INFORME N° 00760-2020-SENACE-PE/DEAR

ASUNTO : Evaluación del "*Tercer Informe Técnico Sustentatorio de la Modificación del Estudio de Impacto Ambiental de la U.M. Cerro Lindo para la Ampliación de la Planta Concentradora a 22.5 K TMD e Instalaciones Adicionales*", presentado por Nexa Resources Perú S.A.A.

FECHA : Lima, 02 de diciembre de 2020

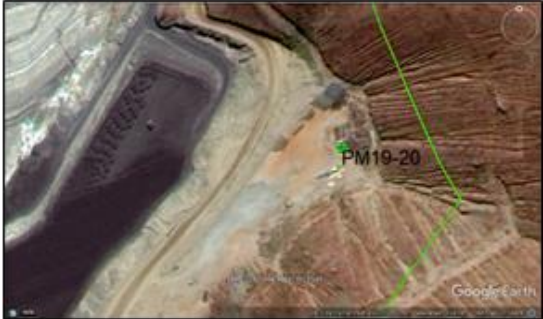
| N° | Sustento | Observación | Subsanación | Absuelta Sí/No |
|----|---|--|--|-------------------|
| 16 | <p>En el ítem 9.7.1.1.3 "<i>Características del almacén de testigos de exploración</i>", el Titular;</p> <p>a. Señala que las especificaciones técnicas de los materiales y estructuras, así como la memoria descriptiva del almacén, se presentan en el Anexo 9-1.2.1, de la revisión de dicho anexo se advierte que; en el ítem 7. "<i>Ingeniería Básica</i>" de la memoria descriptiva hace referencia al "<i>vaso de la desmontera / Botadero 100/ depósito de desmonte/ propone construir muros de retención en la quebrada</i>", por lo que, la información presentada no correspondería al componente materia de evaluación, asimismo, debe considerar que al</p> | <p>Se requiere que el Titular;</p> <p>a. Verifique, corrija o realice las aclaraciones respectivas en la información presentada en la Memoria descriptiva (Anexo 9-1.2.1), considerando que en el ítem 7. "<i>Ingeniería Básica</i>" se hace referencia al "<i>vaso de la desmontera / Botadero 100/ depósito de desmonte/ propone construir muros de retención en la quebrada</i>", al respecto, considerar que, al consignar la construcción de muros de retención en la quebrada, la propuesta no sería procedente mediante un ITS conforme establece el artículo 132 del Decreto</p> | <p>El Titular;</p> <p>a. Corrige y presenta en el Anexo 9-1.2.1, la Memoria descriptiva del almacén de testigos de exploración con sus anexos y planos respectivos; asimismo, ha actualizado la información del ítem 7 "<i>Ingeniería Básica</i>", retirando lo referente a "<i>vaso de la desmontera / Botadero 100/ depósito de desmonte/ propone construir muros de retención en la quebrada</i>" al no ser parte de</p> | Sí |

| N° | Sustento | Observación | Subsanación | Absuelta Sí/No |
|----|--|---|---|-------------------|
| | <p>consignar la construcción de muros de retención en la quebrada, la propuesta no sería procedente mediante un ITS conforme establece el artículo 132 del Decreto Supremo N° 040-2014-EM modificado mediante Decreto Supremo N° 005-2020. Además, respecto a las "Especificaciones técnicas" presenta el separador para la sección de 'Especificaciones Técnicas', 'Obras Preliminares', y 'Movimiento de Tierras'; sin embargo, no incluye la información respecto a dichos puntos.</p> <p>b. En el acápite "Instalaciones para el manejo de aguas residuales" señala que "el agua de las precipitaciones que ingresen a la zona de la plataforma será colectada a través de una tubería de HDPE de 3" para que discurra en la <u>quebrada Milpo</u>" (subrayado agregado); al respecto, no queda claro la ubicación de dicha quebrada con respecto al componente propuesto, debido a que la misma no es identificada en la Figura 9-2 o alguno de los planos relacionados al almacén, ni en el Mapa 9-2 "Mapa de distancia de los compontes a modificar a los cuerpos de agua". Además, considerando la topografía de la zona y de ubicarse dicha quebrada próxima al componente propuesto, no se describe las medidas de manejo ambiental a implementar durante el proceso constructivo a fin de prevenir rodamientos o deslizamiento de roca u otro tipo de material, producto de los trabajos de excavación, corte, voladuras, entre otros; que lleguen a impactar dicha quebrada u otras.</p> | <p>Supremo N° 040-2014-EM modificado mediante Decreto Supremo N° 005-2020.</p> <p>b. Indicar en la Figura 9-2 (o alguno de los planos relacionados al almacén), y en el Mapa 9-2 la ubicación y distancia de la 'quebrada Milpo' respecto al almacén y su acceso propuesto. Además, considerando la topografía de la zona, y en función a la aclaración previa, describa las medidas de manejo ambiental a implementar durante el proceso constructivo del almacén de testigos y su acceso, a fin de prevenir rodamientos o deslizamiento de roca u otro tipo de material, producto de los trabajos de excavación, corte, voladuras, entre otros; lleguen a impactar la quebrada Milpo, u otras próximas al componente propuesto; sustente en caso no aplique la implementación de tales medidas.</p> | <p>la modificación propuesta, e incorpora la " <i>Figura 7.3-1: Hidrografía del área del almacén de logueo proyectado</i>" donde se observa que el componente propuesto no se ubica sobre cuerpos de agua; por lo tanto, la propuesta se enmarca dentro de lo dispuesto en el artículo 132 del Decreto Supremo N° 040-2014-EM, modificado mediante Decreto Supremo N° 005-2020.</p> <p>b. Retira del acápite "Instalaciones para el manejo de aguas residuales", la mención a la 'quebrada Milpo' y consigna que "el agua de las precipitaciones que ingresen a la zona de la plataforma será colectada a través de una tubería de HDPE de 3" para que discurra <u>de manera natural por la pendiente (talud) aguas abajo de la plataforma del almacén de testigos</u>". Asimismo, en el Mapa 9-2; muestra que el almacén propuesto y su acceso se ubican a una . distancia de 338,3 m y 328,5 m, respectivamente; de la Qda. Patahuasi, que se encuentra</p> | |

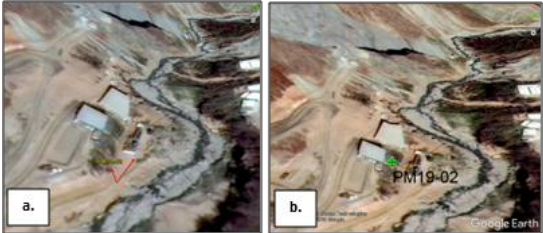
| N° | Sustento | Observación | Subsanación | Absuelta Sí/No |
|----|--|---|---|-------------------|
| | <p>desde el punto central de la ubicación de los pozos debido a que no se representa las huellas de las plataformas.</p> <p>b. En la Tabla 9-8, coloca un nota al final de la tabla que señala "<i>Nota: (1) Las coordenadas y profundidad definidas podrían variar de acuerdo con las condiciones que se presenten en campo durante la instalación de los pozos de monitoreo</i>" (subrayado agregado); sin embargo, no precisa que dicha variación no implicará disminuir la distancia mínima respecto a los cuerpos de agua (principalmente en aquellas pozas que propone ubicar a una distancia menor de 50 m respecto a la faja marginal de las quebradas) y la distancia mínima respecto a los sistemas de manejo de agua de subdrenaje y/o sistemas de impermeabilización de los depósitos de residuos mineros donde se propone instalar pozos de monitoreo.</p> <p>c. Señala que los pozos de monitoreo PM19-06, PM19-15, PM19-16, PM19-17, PM19-18 y PM19-21, se ubican sobre depósitos de residuos mineros o muy próximos a ellos, y precisa que dichos sondajes no afectaran los sistemas de manejo de agua de subdrenaje y/o sistemas de impermeabilización de dichos componentes e incluye las Figuras 9-6, 9-7, 9-8, 9-9, 9-10 y 9-11, donde representa los componentes y pozas; sin embargo, de la revisión de la ubicación propuesta para los pozos de monitoreo, según las coordenadas indicadas en la Tabla 9-8, se advierte que la imagen satelital en el Google Earth no coincide con lo mostrado en la Figura 9-7 (PM19-15) y Figura 9-10 (PM19-21); por ejemplo, para el caso de la poza PM19-</p> | <p>respecto a los cuerpos de agua (principalmente en aquellas pozas que propone ubicar a una distancia menor de 50 m respecto a la faja marginal de las quebradas), ni respecto a los sistemas de manejo de agua de subdrenaje y/o sistemas de impermeabilización de los depósitos de residuos mineros donde también se propone instalar pozos de monitoreo.</p> <p>c. Verifique y sustente que la propuesta de ubicación de la poza PM19-15 y PM19-21 que se indica en la Tabla 9-8 y las mostradas en la Figura 9-7 y Figura 9-10 no afectarán los sistemas de manejo de agua de subdrenaje y/o sistemas de impermeabilización de dichos componentes; asimismo, presente los mapas y/o planos de los depósitos de residuos mineros donde se propone ubicar los pozos de monitoreo (PM19-06, PM19-15, PM19-16, PM19-17, PM19-18 y PM19-21) con una mayor resolución donde se pueda visualizar a escala adecuada la ubicación de dichos pozos de monitoreo; la huella de los depósitos de residuos mineros y la distancia de los pozos respecto a los sistemas de manejo de agua de subdrenaje y/o sistemas de impermeabilización de dichos componentes; a fin de acreditar que la propuesta no afectará dichos sistemas.</p> <p>d. Describa la estructura existente en el área donde se proyecta ejecutar la perforación identificada como 'PM19-14', indicando de que componente se trata, su finalidad, así como el instrumento de gestión ambiental que</p> | <p>lo descrito en el ítem 9.7.1.2.3 del capítulo 9 del Tercer ITS Cerro Lindo. Asimismo, se verifica que la información del Mapa 9-2 es concordante con la presentada en la Tabla 9-9 (antes Tabla 9-8).</p> <p>b. Retira la nota de pie de la Tabla 9-9 (antes Tabla 9-8), referida a que las coordenadas y profundidad definidas podrían variar de acuerdo con las condiciones que se presenten en campo durante la instalación de los pozos de monitoreo; por lo que no amerita pronunciarse respecto a esa observación.</p> <p>c. Actualiza las coordenadas de ubicación de los pozos PM19-15, PM19-17, PM19-18 y PM19-21; y precisó que los pozos que se ubican sobre depósitos de residuos mineros o muy próximos a ellos, no afectaran los sistemas de manejo de agua de subdrenaje que puedan contar dichos componentes, para lo cual, presentó planos, en el Anexo 9-2.2 del Tercer ITS Cerro Lindo, que muestran la ubicación de los pozos de monitoreo, la huella de los depósitos de residuos mineros, y la distancia</p> | |

Table with 4 columns: N°, Sustento, Observación, Subsanción, Absuelta Sí/No. Row 1 contains detailed text and images regarding the location of well PM19-15 and environmental observations.

| N° | Sustento | Observación | Subsanación | Absuelta Sí/No |
|----|---|---|--|----------------|
| | <p>embargo, de la revisión de la ubicación de dicha perforación a través de la imagen satelital en el Google Earth, a partir de la coordenada indicada en la Tabla 9-8, se observa que el área propuesta se encontraría intervenida y existe un componente que podría corresponder a un acceso; no habiéndose declarado esta condición, ni presentado información sobre dicho componente, su finalidad y el instrumento de gestión ambiental que lo aprobó, entre otros; cabe señalar que de tratarse de un acceso el mismo no se encuentra representando en el Plano 9.3-1 "Plano integrado de los accesos de la UM Cerro Lindo-Existentes y propuestos".</p>  <p>Ubicación de pozo PM19-14 Fuente: Imagen satelital - Google Earth</p> <p>e. En el acápite "Plataforma de perforación" señala que seis pozos de monitoreo se proponen ubicar a menos de 50 m en relación a la faja marginal de las quebradas ubicadas en la U.M. Cerro Lindo, entre ellas, la poza de monitoreo PM19-01 y PM19-02 aproximadamente a 21,9 m y 8,5 m del límite de la faja marginal de la quebrada Topará, cuya</p> | <p>que la propuesta no impactará las aguas superficiales de la quebrada, en el marco de los establecido en la Resolución Ministerial N° 120-2014-MEM/DM.</p> <p>Mencione los criterios y/o factores que considerará para identificar las áreas donde no sería viable la excavación de pozas de lodos; asimismo, considerar que en dichos escenarios el uso de las tinas metálicas sería parte de las medidas de contingencia, por lo tanto, debe incluir también dicha información en el capítulo 12 del Tercer ITS Cerro Lindo. Además en el acápite de "Plataforma de perforación" precise en el esquema de la plataforma de 18 m x 12 m en la Figura 9-12, la ubicación del área destinada para las pozas de lodos, a fin de que la propuesta presentada guarde consistencia y acredite que genera impactos ambientales no significativos.</p> | <p>Relaves Pahuaypite 1, en coordenadas UTM (WGS84-18S) Este: 391 840 y Norte 8 552 222; sobre la huella aprobada del depósito de Relaves Pahuaypite 1, a una distancia de 89,91 m entre el eje de la perforación y el borde del dren -más cercano- del sistema de subdrenaje del componente, por lo tanto, no se verá afectado durante la ejecución de la perforación del pozo PM19-14, tal como se representa en el Plano 05-850-05-228 (Anexo 9-2.2).</p> <p>e. Confirma las coordenadas de ubicación de los pozos de monitoreo PM19- 01 y PM19-02 en la Tabla 9-7 y Tabla 9-9 (antes Tabla 9-6 y Tabla 9-8), y actualizó la Figura 9-15 y Figura 9-16 (antes Figura 9-13 y Figura 9-14, respectivamente), en la cual, se actualiza la ubicación de dichos pozos de monitoreo en función a las coordenadas propuestas. Asimismo, precisa que para la habilitación de las pozas de lodos no se realizarán cortes en taludes, solo excavaciones en las áreas planas existentes, en el cual el material producto</p> | |
